OCDL – LOCOSA
Z.A.C du Grand Launay

**Commune nouvelle de Châteaugiron Ossé et Saint-Aubin-
du-Pavail (35)**

**Note de synthèse des évolutions du dossier
pendant la phase d'examen**

Objet : CHATEAUGIRON - ZAC du Grand Launay
Procédure d'autorisation environnementale
Demande de compléments

Tracé « historique » supposé du lit mineur du ruisseau de St Médard au sein de la futur ZAC du Grand Launay

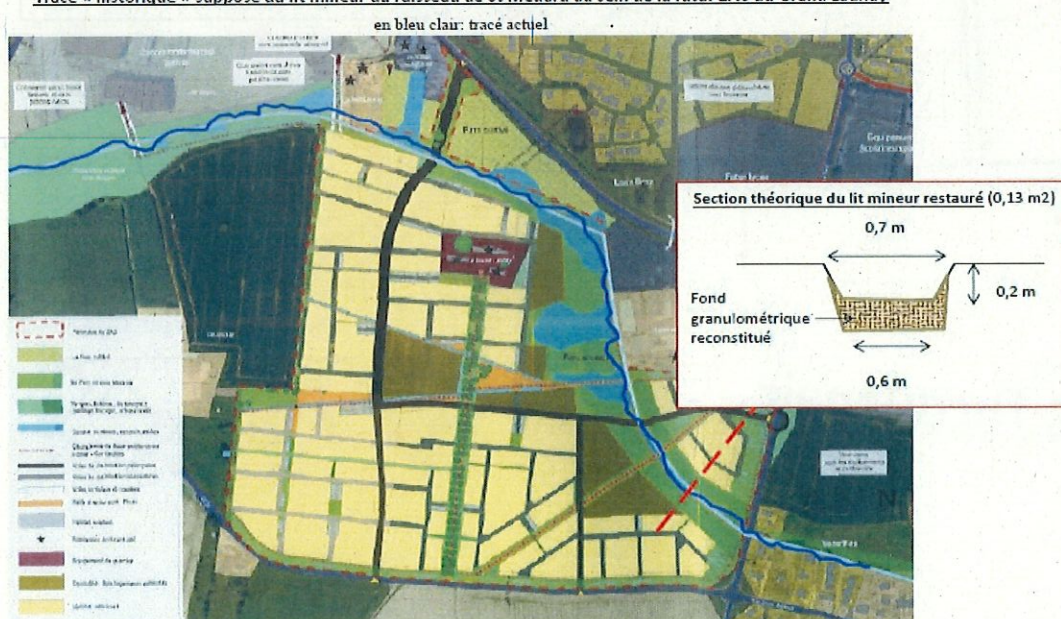
Le pétitionnaire précise que le projet permettra sa remise en valeur par un parc en eau paysager et la restauration de ce dernier sur certains tronçons (*page 175*), sans apporter d'éléments techniques ni les principes de restauration retenus, ni les linéaires concernés.

L'analyse de la topographie actuelle du site et les photographies aériennes anciennes sont un bon indicateur pour définir le tracé qu'il conviendrait de faire retrouver au ruisseau de St-Médard dans le cadre d'une telle restauration morphologique.

Le dossier mentionne en *page 44* et suivantes que la section actuelle moyenne observée du ruisseau de St-Médard varie de 1,75 à plus de 10 m² sur le secteur élargi étudié.

Au regard des données caractérisant le bassin versant de ce cours d'eau en amont de la RD92, il est possible d'évaluer son débit de crue de période de retour de 2 ans (débit dictant la section de son lit mineur) à près de 100 l/s. Ainsi, la section « d'équilibre » du lit mineur du ruisseau de St-Médard peut être estimée à environ 0,13 m² (soit très nettement plus petite que celle actuelle du lit anthropisé).
